BESIKTNINGSPROTOKOLL

Robertshöjds samfällighetsförening

UPPDRAGSBESKRIVNING

BLACKTJÄRNSGATAN

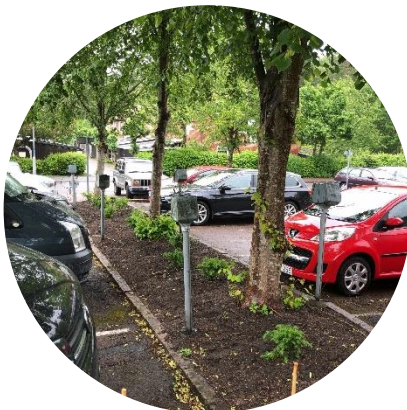
Uttagsboxarna matas troligen direkt från bostadshus.

Vi noterade ej fackmannamässiga reparationer.

Uttagsboxarna är generellt gamla med utlöppt teknisk livslängd. Tätningskonstruktion är här brister i funktion på samtliga boxar.

Vi har brutit spänning genom borttagning av smältsäkringar i boxar..

Vi märker uttagsboxar med instruktioner om att de ej får användas på grund av bristande elsäkerhet.

Vi rekommenderar att byta samtliga uttagsboxar som har behov av att användas till nya motorvärmarruttag eller elbilsladdare.
